改善箇所説明図

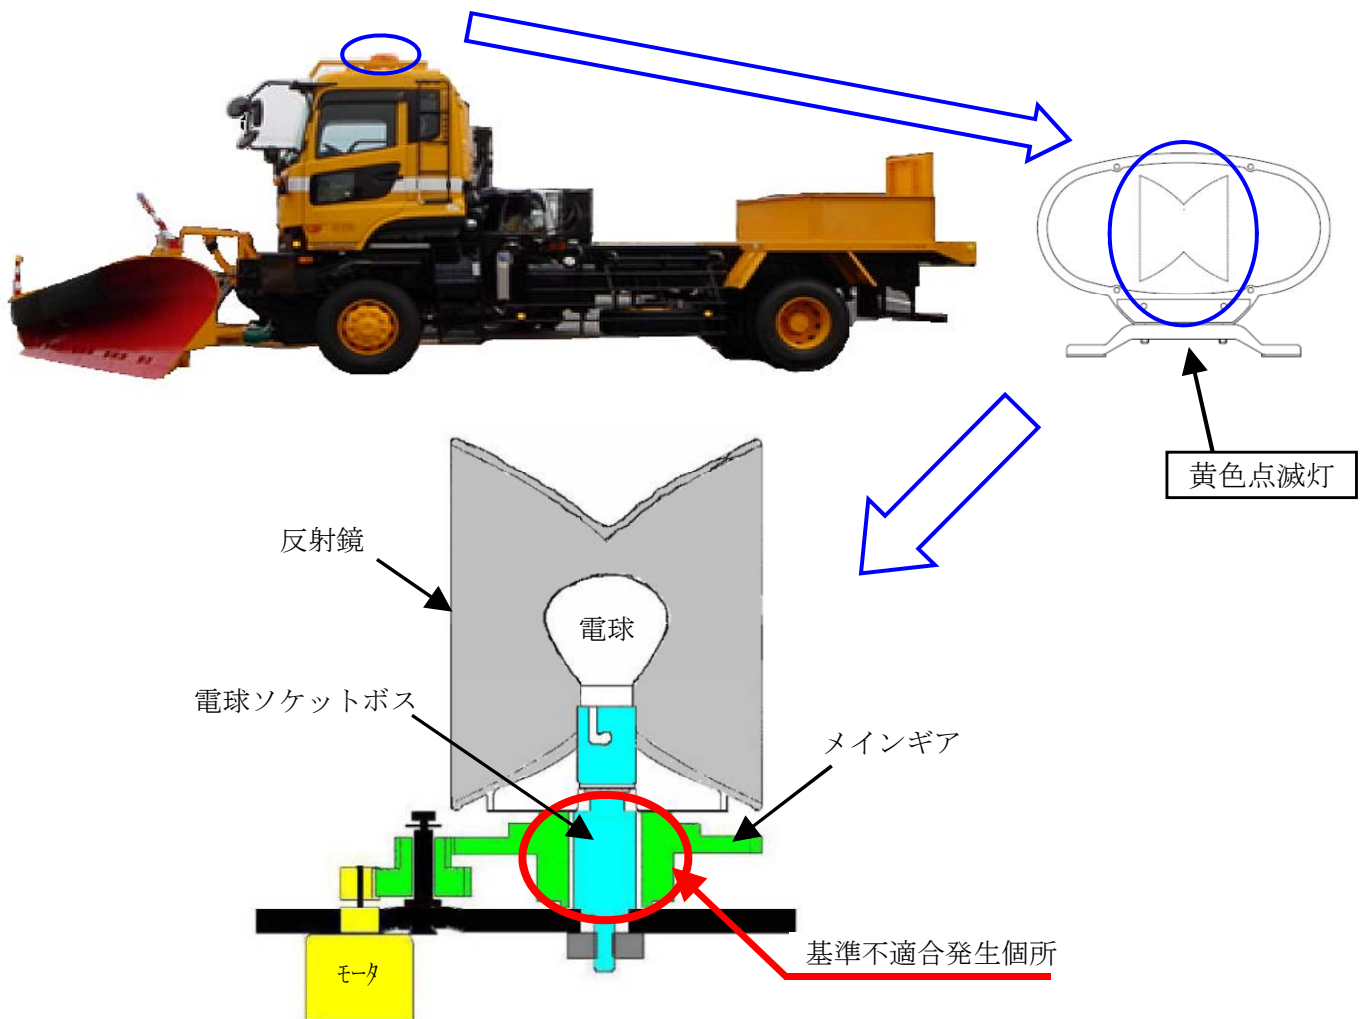
道路維持作業用自動車に備える黄色点滅灯において、反射鏡を回転させるメインギアの製造バラツキにより、低温時に収縮してメインギア内径と電球ソケットボスとの隙間が無くなる場合がある。その場合、メインギアおよび反射鏡が動かなくなるため、点滅灯が点滅しなくなる。

全車両、黄色点滅灯一式を対策品と交換する。

注： 内は、交換部品を示す。
 識別：黄色点滅灯に白ペンキを塗布し、識別する。
